**Commissione Tecnica di Verifica dell'Impatto Ambientale – VIA e VAS**

**Parere n. \_\_61\_\_ del 15 febbraio 2021**

<b>Progetto:</b>	<p><b><i>Linea AV/AC Torino – Venezia Tratta Milano – Verona Lotto funzionale Brescia est – Verona (escluso nodo di Verona) Varianti cod. V2, V5, V12</i></b></p> <p><b><i>Variante ex Art. 169 Dlgs n. 163/2006</i></b></p> <p><b>ID_VIP 5492</b></p>
<b>Proponente:</b>	<b><i>CEPAV Due — Consorzio Eni per l'Alta Velocità</i></b>

**Variante V2: Confronto progetto definitivo di CDS e progetto di variante – da Relazione Ambientale per le opere in variante - Atlante cartografico**

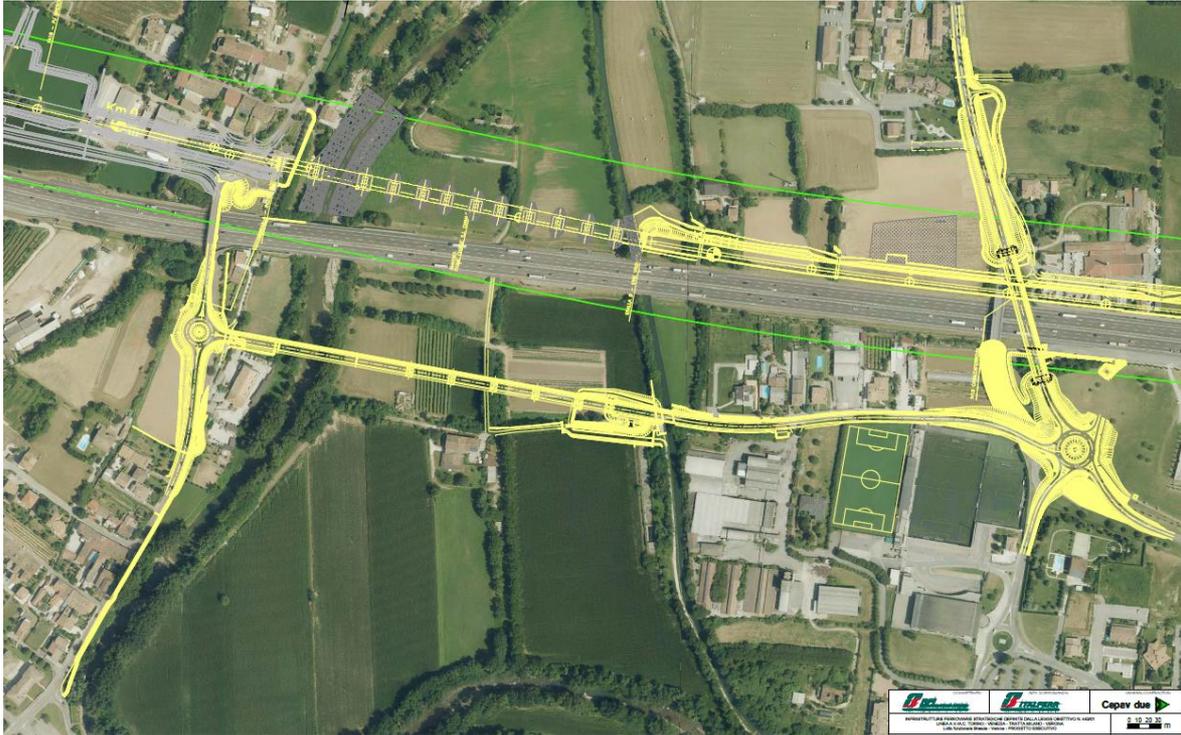
Per quanto riguarda le acque superficiali, in base alle cartografie del reticolo idrico superficiale facenti parte dello strumento urbanistico del Comune di Calcinato (RIM), il nuovo intervento (V2.1) interseca il tracciato del Fiume Chiese appartenente al Reticolo Idraulico Principale (RIP) e per intero la fascia ad alto grado di tutela (10 m) sia in destra che in sinistra idrografica. Vengono intersecati o si collocano al confine alcuni corpi idrici superficiali appartenente al Reticolo Idrico di Bonifica e Irrigazione di competenza del Consorzio Chiese (All.D), tra cui la Roggia Maggiore perpendicolare alla Via Zemogna, tutti con fascia di competenza di 10 m. Per la rotonda V2.2 è indetificata la presenza di corpi idrici intersecati / al confine dell'intervento. Lungo il lato est della pista ciclabile (intervento V2.3) sono presenti il Fiume Chiese e un altro copro idrico minore per cui è richiesta la realizzazione di un tratto di diaframmi. La RELAZIONE AMBIENTALE PER LE OPERE IN VARIANTE AI SENSI DELLA PROCEDURA DEL DLGS 163/2006, ART. 169, COMMI 3 E 5 VOLUME 01: Identificazione e descrizione delle varianti V2, V5 e V12 (elab. IN0R11EE2RGIM0000010E) fa riferimento a tali interferenze e i relativi interventi risolutivi. In particolare:

- L'asse principale interferisce tra le sezioni 16 e 17 con un sistema di canalette e chiuse utilizzate a scopi irrigui. Su indicazioni del Consorzio di Bonifica Chiese si prevede la realizzazione di una nuova opera di presa e di un percorso alternativo delle canalette irrigue in modo da ripristinare il reticolo esistente. Dall'opera di presa, attraverso un tombino in c.a.v.  $\varnothing 1000$  (NI10Q03) viene alimentata la canaletta esistente a nord dell'asse principale. Ad ovest della presa il sistema di canalette si ricongiunge al reticolo esistente.

Il precedente Parere n. 8 del 12 ottobre 2020 metteva in luce l'assenza di tale informazione nella relazione tecnica generale rispetto a quanto esplicitato negli elaborati di progetto presentati (elab. IN0R11EE2BZNV20A2007B). Inoltre, in quest'ultimo elaborato la sezione trasversale tipo indica la Quota di massima piena duecentennale del Fiume Chiese con un franco molto limitato rispetto all'intradosso della mensola della pista ciclabile; non è presente alcuno studio idraulico specifico a supporto della quota individuata e che garantisca la sicurezza della pista anche con riferimento ad eventi climatici estremi, tenendo altresì conto che la pista si trova in Fascia fluviale A.

Ulteriormente, con riferimento al Piano Stralcio per l'Assetto Idrogeologico (PAI), l'intervento V2 ricade in parte in Fascia fluviale A di deflusso della piena, in particolare le spalle e loro fondazioni, e in parte in Fascia fluviale C di inondazione per piena catastrofica (tratto di via Zemogna).

Le cartografie ripotate evidenziano anche come parte dell'intervento interessi un'area ad alta vulnerabilità delle acque sotterranee. Si riporta che la realizzazione di pali di fondazione interferisce con la componente acque sotterranee.

Come si legge nella già citata Relazione ambientale per le opere in variante (elab. IN0R11EE2RGIM0000010E), *AIPO ha fornito parere preliminare chiedendo un apposito sopralluogo e la presentazione di un apposito studio idraulico. A seguito del sopralluogo effettuato è stata revisionata la relazione idraulica che per ragioni contrattuali appartiene ad alla WBS VIII (doc. IN0R11EE2RIV1108001).* Successivamente, si riporta che *il progetto della pista ciclabile è dunque in fase di aggiornamento sulla base dei sopradetti livelli e degli ultimi rilievi e sarà ripresentato ad AIPO per ottenere l'approvazione definitiva.* Il presente parere resta, dunque, subordinato all'approvazione dell'AIPO sul tema in questione.

Il Proponente evidenzia la "*Presenza di luoghi di chiara leggibilità delle forme del paesaggio circostante, di filari, area di valore paesaggistico, ambientale ed ecologico, fascia di rispetto del Fiume Chiese, boschi trasformabili per pubblica utilità (PIF)*", indicando che "*La costruzione di un ponte sul Fiume Chiese comporta una moderata perdita di habitat naturali in un'area caratterizzata da molteplici valenze per la componente.*". Le criticità sollevate nel precedente Parere n. 8 del 12 ottobre 2020 restano ancora valide e si riportano per completezza. Le fotosimulazioni riportate evidenziano una importante cesura del territorio dovuta alla realizzazione del viadotto per la pista ciclabile che avrebbe meritato un maggiore approfondimento in sede progettuale in merito al ripristino dell'impianto vegetazionale, non demandando la mitigazione ad una verniciatura di colore verde della parte metallica dell'impalcato (elemento che altresì non è presente in alcun elaborato progettuale presentato)

A ciò si aggiunge quanto già sottolineato dal parere MIBACT, con nota prot. 0027945-P del 04.11.2020 e riportato nell'elaborato RELAZIONE AMBIENTALE PER LE OPERE IN VARIANTE AI SENSI DELLA PROCEDURA DEL DLGS 163/2006, ART. 169, COMMI 3 E

5 - VOLUME 03: Valutazione ambientale 1/3 Variante V2 (cod. IN0R11EE2RGIM0000036A). In particolare, *“Considerato l’attraversamento dell’area di tutela del fiume Chiese, (...) dovrà quindi essere studiata e realizzata una adeguata mitigazione a verde che riproponga le macchie arboree a sviluppo lineare perdute o occultate a seguito dell’inserimento dell’infrastruttura” (...)* *“In prossimità dell’attraversamento del fiume, in cui la struttura è esposta e non mitigabile, dovrà essere predisposta una soluzione architettonica qualitativamente adeguata alle caratteristiche del paesaggio tutelato, tale da consentirne un inserimento nell’insieme congruente e armonico. Tutte le soluzioni relative ai punti precedenti dovranno essere concordate con la Soprintendenza competente prima della progettazione esecutiva”*.

Alla luce delle precedenti considerazioni, fermo restando la necessità di soddisfare le prescrizioni del MIBACT e il conseguente aggiornamento degli elaborati progettuali (ad esempio, le foto-simulazioni sono prive di filare alberato), si rimanda ai confronti con la Soprintendenza di Bergamo e Brescia così come prescritto dal MiBACT in sede di CdS.

In risposta al parere del MIBACT, il proponente prevede la *piantumazione di un filare arboreo-arbustivo che mitiga la vista dai punti di maggior visione del viadotto. Il filare sarà posizionato come riportato sul seguente stralcio planimetrico (linea verde) ed avrà le caratteristiche specificate di seguito in termini specie utilizzabili, sesto d’impianto, ecc. L’intervento finalizzato a compensare il taglio degli alberi previsto per la realizzazione dell’infrastruttura stradale in oggetto consentirà di ripristinare il valore ecologico perduto*. Gli interventi di mitigazione paesaggistica sono attualmente in fase di condivisione con la Soprintendenza di Bergamo e Brescia così come prescritto dal MIBACT in sede di CdS (parere n. 0027945-P del 4.11.2020). Il Proponente *precisa che i foto-inserimenti sono in fase di aggiornamento, con l’inserimento del filare arboreo – arbustivo proposto, in quanto tali interventi sono attualmente in fase di condivisione con la Soprintendenza di Bergamo e Brescia così come prescritto dal MiBACT in sede di CdS (parere n. 0027945-P del 4.11.2020)*.

**Variante V5: Confronto progetto definitivo di CDS e progetto di variante – da Relazione Ambientale per le opere in variante - Atlante cartografico**

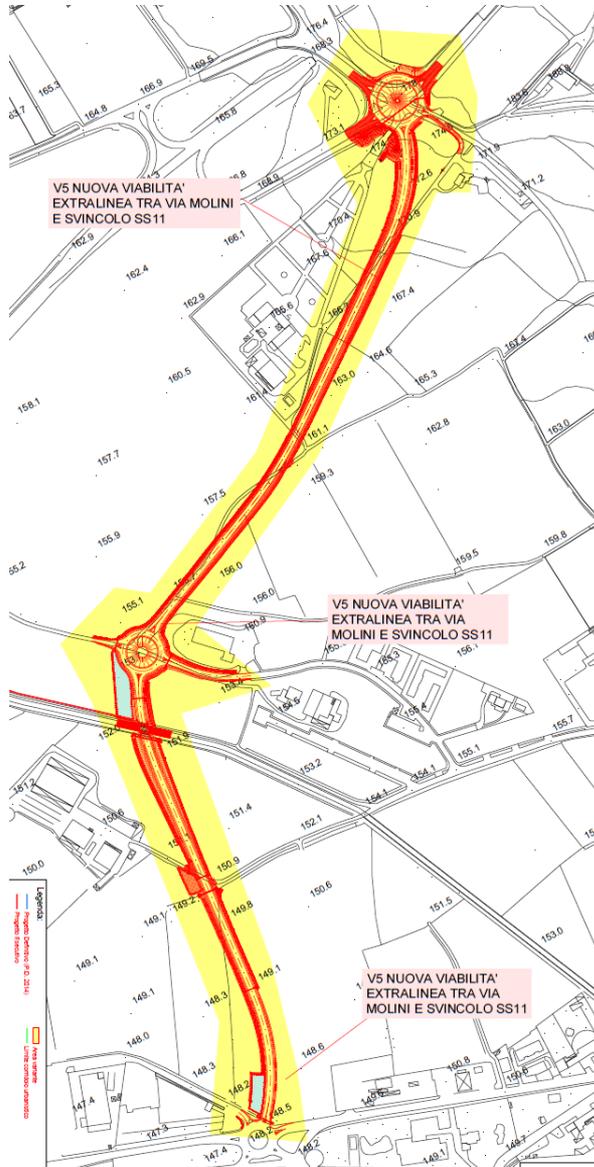
Dalla tabella ex tab. 8 del Decreto Direttoriale del MATTM n. 239 del 3.08.2017, si evincono una serie di interazioni con Aree sensibili e/o vincolate e, in particolare, un'Area di interesse archeologico denominata “Lonato – area Chiesa San Martino” e, con riferimento alla

propensione al dissesto idrogeologico, una Area di conoide non recentemente riattivatosi (della quale non si tratta), oltre ad interferenze con fascia di rispetto stradale e RIM.

Il Proponente riporta che l'opera in oggetto è già prevista dagli strumenti urbanistici comunali, anche se, nel tratto Nord, il tracciato si discosta lievemente da quanto previsto, andando ad interessare un'area di interesse archeologico. In più punti interessa aree di rispetto di tratti del Reticolo Minore dei fiumi.

In base alle cartografie del RIM facenti parte dello strumento urbanistico del Comune di Lonato, la nuova viabilità interseca numerosi corpi idrici superficiali, appartenenti al reticolo idrografico minore che caratterizza la zona, di competenza consortile, con fascia di competenza consortile di 10 m da ciascuna sponda.

Il Proponente riporta che l'interferenza viene gestita tramite adeguamenti progettuali esecutivi di dettaglio che rendono il potenziale impatto di moderata entità durante la realizzazione dei lavori e in fase di esercizio. Durante la fase realizzativa e di post operam è prevista l'attuazione di specifico Piano di Monitoraggio Ambientale della componente acque superficiali (condiviso e approvato dagli Enti competenti tenendo conto anche della variante in oggetto), con punti di controllo delle acque della Roggia Lonata.

Nella parte terminale Nord, il tracciato si inserisce in un'area di classe 3 con sensibilità paesistica media per terminare in un'area di classe 4 con sensibilità paesistica alta.

Con riferimento all'Area di interesse archeologico denominata "Lonato – area Chiesa San Martino", individuata con stralcio della Tavola T02B del Documento di Piano "Sistema dei

Gli interventi principali sono: 1) una nuova bocchetta e di un attraversamento con un tubo in ghisa in pressione DN400, previsto dal Consorzio di Bonifica Chiese; 2) Immediatamente a nord e a sud della Roggia Seriola-Lonata viene ripristinato ed adeguato il sistema di canalette irrigue esistente; 3) Nella parte più a sud dell'asse principale "Lonato Sud" è stata necessaria la realizzazione di una canaletta per l'irrigazione; 4) in corrispondenza dell'innesto dell'asse "Lonato Sud" alla rotatoria Via Molini/Via Moro, è stata garantita la continuità idraulica dell'attuale rete mediante il prolungamento dello scatolare idraulico esistente.

Vincoli" e della Carta di sintesi delle classi di sensibilità paesistica del PGT del Comune di Lonato, il Proponente " *evidenzia che gli strumenti urbanistici prevedevano già l'infrastruttura in oggetto*", omettendo che il tracciato di progetto si discosta, seppur di poco da quello previsto. Il tracciato si snoda in aree a Classe di sensibilità paesistica bassa o media, non andando ad interferire con luoghi della fruizione paesistica né con ambiti della percezione ai sensi del PGT; in corrispondenza dell'innesto con la SS11, il tracciato si avvicina all'ingresso di una Cascina, il "Fienile Schena", tipica del paesaggio agrario bresciano ed oggi ristrutturata; la rotatoria di svincolo è stata ridotta nell'ultima revisione del progetto come si seguito riportato ed il tracciato si discosta dal perimetro dell'area di pertinenza.

Inoltre, il proponente afferma che la variante è stata sottoposta a procedura di verifica archeologica preventiva cui è seguito parere con prescrizioni da parte della Soprintendenza di Brescia (prot. 3190 del 27.02.2019). A seguito del parere del MiBACT (prot. 0027945-P del 4.11.2020) per l'approvazione della variante in oggetto che richiedeva, ove possibile, di ridurre al massimo la dimensione delle rotatorie e ottimizzarne la posizione, è stata verificata la possibilità di apportare tali modifiche nel rispetto delle condizioni minime dettate dalla normativa vigente sia dal punto di vista geometrico che di sicurezza della circolazione. In particolare, per la rotatoria di Via Molini sarà possibile ridurre il diametro da 50 metri a 42 metri. La rotatoria nord su SS11 è stata già ridotta nella revisione B dell'elaborato IN0R11EE2PZINZ600001 nella quale il diametro è stato ridotto da 60 metri a 50 metri.
